### **HITNA SIGURNOSNA OBAVIJEST**

Naziv proizvoda: **Pumpa sa špricom Alaris™ / Asena™ GS, GH, CC, TIVA, PK, Enteral**

FSCA identifikator: **RA-2018-03-01**

Datum: **Lipanj 2018.**

**Slika 1:** Stražnja ploča i mjesto opruge S5 na pumpi sa špicom Alaris.

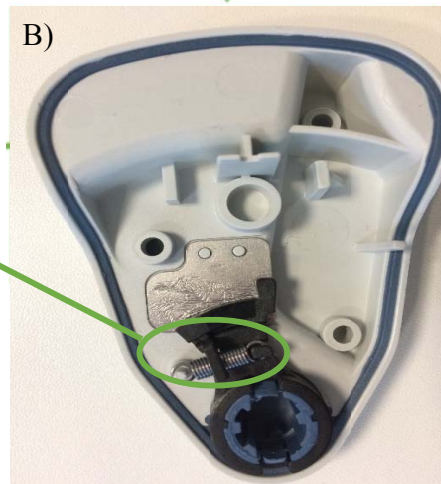
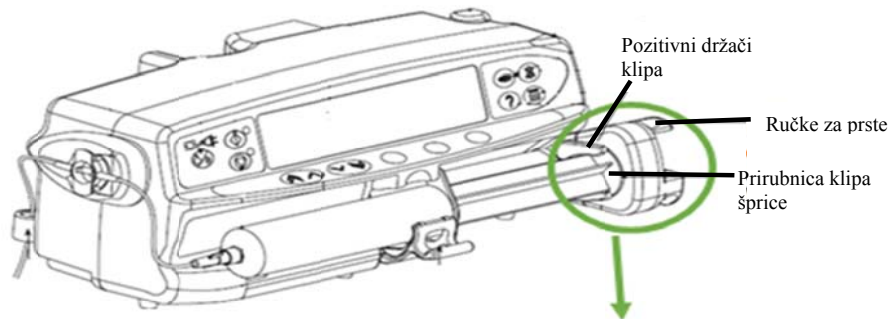
BD poduzima korektivne mjere na svojim pumpama sa špricom Alaris™ / Asena™ radi zamjene izvedbe postojeće pokretačke opruge držača (S5) novom i poboljšanom izvedbom, koja se nalazi na stražnjoj ploči držača klipa šprice kako je prikazano na slici 1. A) i B). To radimo da bismo poboljšali učinak i pouzdanost opruge S5 i smanjili rizik od ozljeđivanja pacijenata. Ova korektivna mjera zamjenjuje zamjenu opruge S5 pumpe sa špricom Alaris™ / Asena™ FSN RA-2017-02-02 koja je izdana u ožujku 2017.

BD je utvrdio da pokretačka opruga (S5) ploče držača može puknuti i onemogućiti prstima držača učvršćivanje klipa šprice unutar mehanizma držača klipa, što uzrokuje mali razmak između prirubnice klipa šprice i mehanizma za pogon šprice. Vidi sliku 1.

**A)** Nova opruga (SKU 1000ME02157)

**B)** Nova stražnja ploča (SKU 1000SP02113).

- 1) Potvrdite primitak ove Sigurnosne obavijesti (FSN) ispunjavanjem i vraćanjem Obrasca za potvrdu (Dodatak I.). S pomoću Obrasca za potvrdu potvrdite svoj preferirani način popravka. Imajte na umu da ako odaberete mogućnost 2 iz nastavka, obrazac za potvrdu FSCA mora se vratiti tvrtki BD prije naručivanja sklopa stražnje ploče s brojem dijela SKU 1000SP02113.

- a. **MOGUĆNOST 1:** BD će provesti zamjenu sklopa stražnje ploče.

- b. **MOGUĆNOST 2:** Korisnik će provesti zamjenu sklopa stražnje ploče.

Ako želite sami provesti zamjenu, molimo slijedite upute za zamjenu sklopa stražnje ploče isporučene s ovom Sigurnosnom obavijesti (Dodatak II.). U tom slučaju molimo kontaktirajte svojeg lokalnog zastupnika tvrtke BD da biste naručili odgovarajuću količinu zamjenskih sklopova stražnje ploče.
